BLÅFALL AS

Blåfall AS - Trongstadlia kraftverk - ny inntaksløsning - endring av godkjent detaljplan for miljø og landskap

Vedtak

Bilde 2: Arealbruk ved inntaksområdet med omsøkt endring

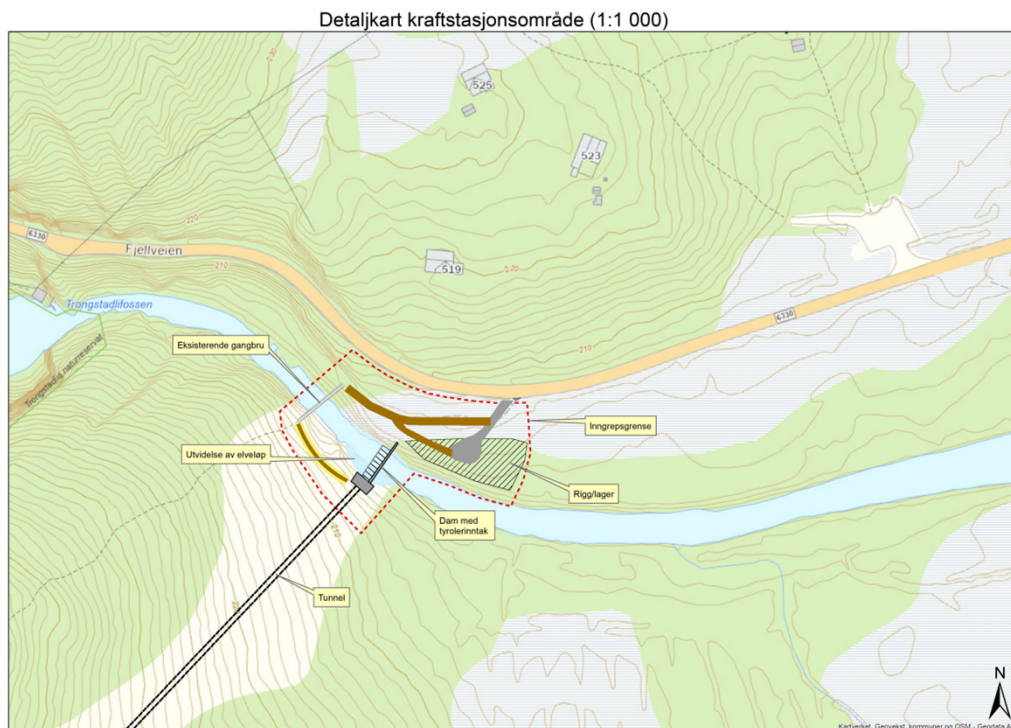
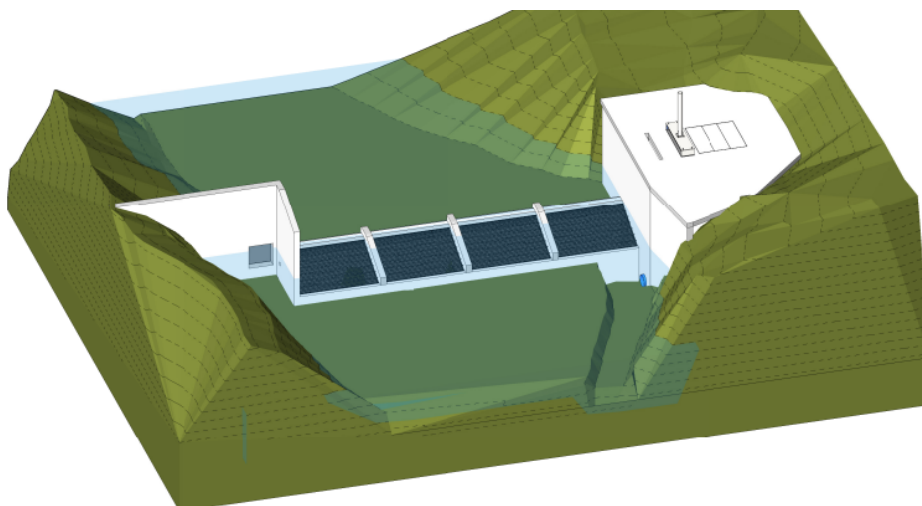
Dere søkte den 15.01.2025 om å få godkjent endringer i detaljplan for miljø og landskap for Trongstadlia kraftverk, for ny inntaksløsning. I forbindelse med detaljprosjekteringen av inntaket, har konsesjonær vurdert flere mulige løsninger. Grunnet vilkår i konsesjonen om ikke å forverre flomforhold oppstrøms, og lokal topografi, er det konkludert med at et tyrolerinntak vil være den beste løsningen for dette prosjektet. Inntaket oppføres innenfor de opprinnelige arealinngrepsgrensene som er satt for prosjektet, og som tidligere er godkjent. Det permanente inngrepet for dammen er nå endret til å bli noe lavere, med et lenger og bredere inntakskammer/overløp. Elva utvides med ca. 7-8 meter i sørlig retning på begge sider av dammen. Dette medfører noe mer sprengning, men dette kommer i området hvor tunnelen starter. Overskudd av masse legges i godkjent massedeponi. Utvidelsen gjøres for å få plass til inntaksløsningen, og videre for å unngå økt flomoppstuvning (konsesjonskrav) og gjenauring av inntaket. Se bildene under for tidligere og ny situasjon.

Dammen blir utført i betong med et Tyroler inntakskammer under skråstilt rist. Total konstruksjon blir ca 27 m lang (på tvers av elva), og i snitt blir terskelen 1 meter høy fra elvebunn (oppstrøms side). Minstevannføringen føres ut av kammeret ved damfoten.

- Det skal være et sammenhengende vannspeil helt opp til dammen på nedsiden av konstruksjonen, som til enhver tid skal være opprettholdt av minstevannføringen.
